Věc: Rekonstrukce a dostavba historického areálu FF, Arne Nováka, Brno

Stanovisko k projektové dokumentaci pro stavební povolení

Vyjádření k akci: "MU - Rekonstrukce a dostavba historického areálu Filozofické fakulty, Arne Nováka, Brno"

AKCE:		STUPEŇ PD: DSP - DOKUMENTACE PRO STAVEBNÍ POVOLENÍ		
MU - REKONSTRUKCE A DOSTAVBA AREÁLU FF, ARNE NOVÁKA, BRNO		OBJEKT:	IO 06 - VNITROAREÁLOVÉ KOMUNIKACE A ZPEV.PL.	
		PROFESE:	D.1.3 - DOPRAVA A POZEMNÍ KOMUNIKACE	
INVESTOR A OBJEDNATEL:	Masarykova univerzita Žerotínovo nám. 9, 601 77 Brno	ZAKÁZKOVÉ ČÍSLO:	20079291-3	
MÍSTO STAVBY:	Areál Filozofické fakulty MU, Arne Nováka, Brno pozemky parc. . 1, 3/1, 3,2, 4, 420, k.ú. Veverí (Brno-město)	DATUM:	1/2016	
GENERÁLNÍ PROJEKTANT:	 INTAR a.s. Bezručova 81/17a, 602 00 Brno tel. [redacted] www.intar.cz, info@intar.cz	FORMÁT:	2 x A4	
VEDOUcí PROJEKTU:		ING. JOSEF KATOLICKÝ [redacted]	KOPIE:	
HLAVNÍ INŽENÝR PROJEKTU:		[redacted]	MĚŘITKO:	
ZHOTOVITEL ČÁSTI:	 Atelier DPK, s.r.o. Žižkova 5 602 00 Brno tel./fax: [redacted]	VÝKRES: SJEZD - SITUACE STAVEBNÍCH ÚPRAV		
ODPOVĚDNÝ PROJEKTANT:	[redacted]	EVIDENČNÍ ČÍSLO:	20079291-3/IO06/D.1.3	
VYPRACOVAL:	[redacted]	ČÍSLO VÝKRESU:	02

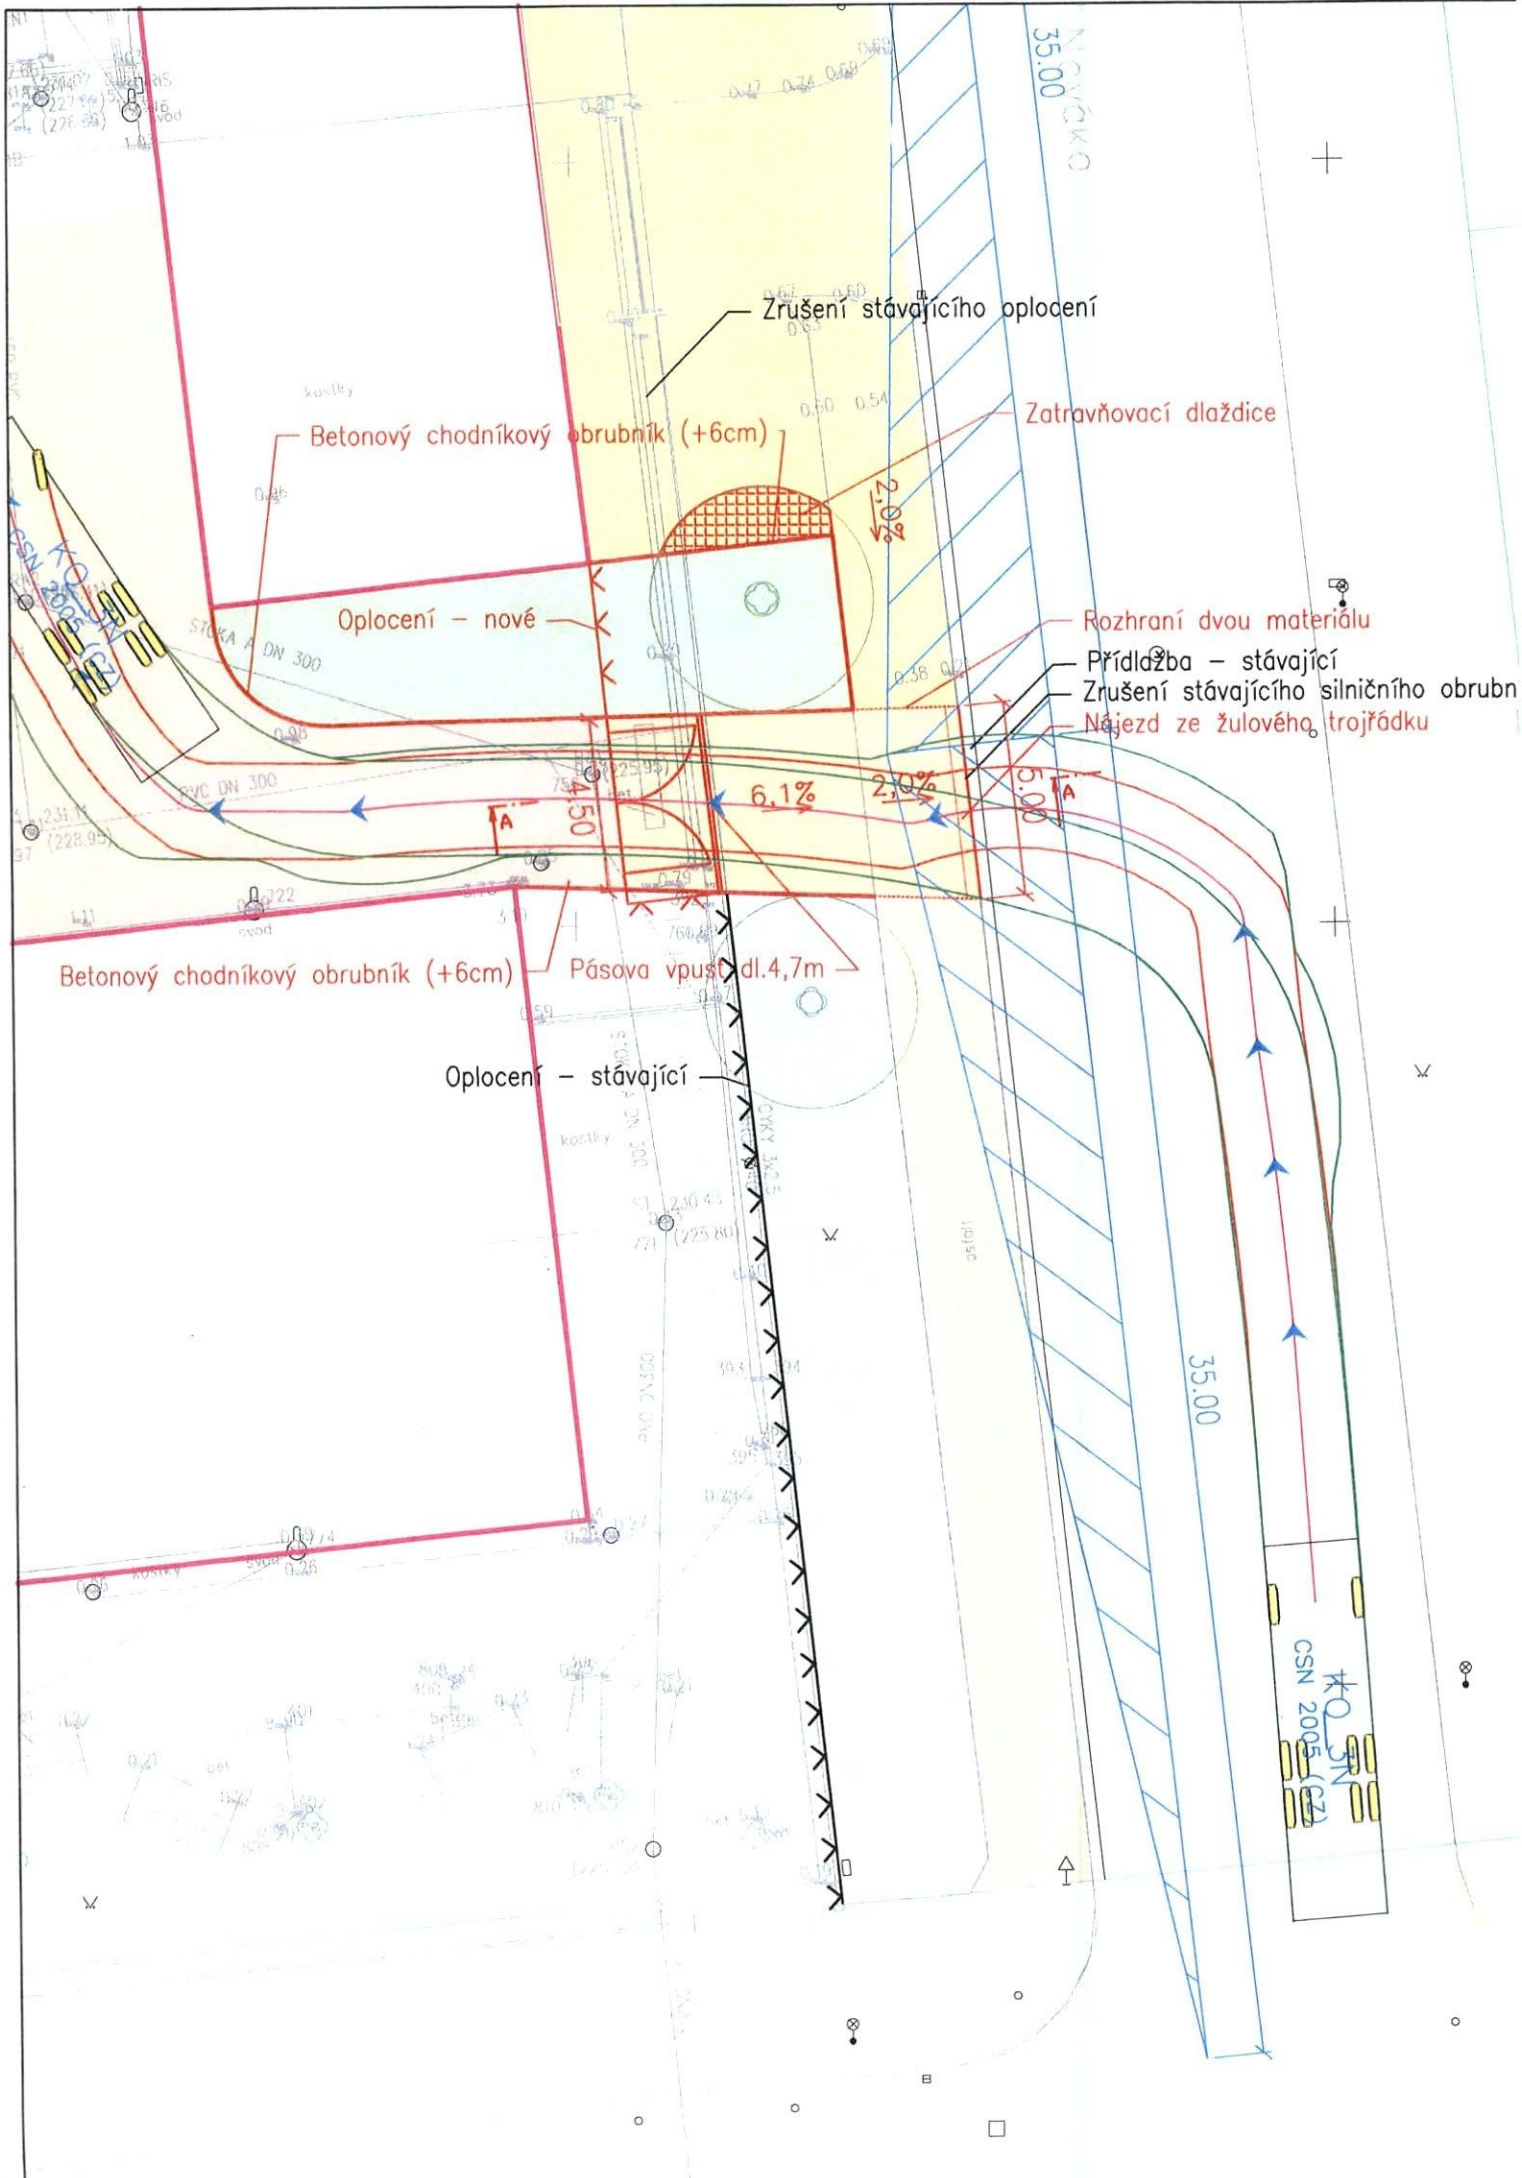
K Vaší žádosti o vyjádření k předložené dokumentaci výše uvedené akce zpracované ve stupni pro stavební řízení sdělujeme, že **Specializované pracoviště dopravního inženýrství BM a BO KŘP JmK** v kontextu ustanovení § 10 k § 16 zákona č. 13/1997 Sb., o pozemních komunikacích, ve znění jeho pozdějších úprav a doplnění, **souhlasí s úpravou připojení** na pozemní komunikaci ulice Arne Nováka v Brně, které bude provedeno chodníkovým přejezdem v souladu s vyhláškou č. 398/2009 Sb., a s **vydáním stavebního povolení a následnou realizací stavby** dle přiložené dokumentace, která je nedílnou součástí tohoto vyjádření. Stavební úpravy a jejich provedení musí být v souladu s platnými stavebně-technickými normami a předpisy. V rozhledových polích sjezdu nesmí být umístěny žádné překážky tak, aby zhoršovaly rozhledové pole řidiče – viz. ČSN 73 6110 z1.

Po dobu realizace stavby požadujeme dodržení níže uvedených podmínek:

- po celou dobu provádění výkopových prací musí být zajištěna bezpečnost chodců,
- definitivní dopravní značení bude jeden měsíc před uvedením stavby do provozu stanoveno v souladu s ustanovením § 77 zákona č. 361/2000 Sb.,
- dopravní řešení akce včetně užití přechodného dopravního značení bude předem projednáno a odsouhlaseno Specializovaným pracovištěm dopravního inženýrství BM a BO KŘP JmK a stanoveno příslušným silničním správním úřadem při jednání o zvláštním užívání komunikace.
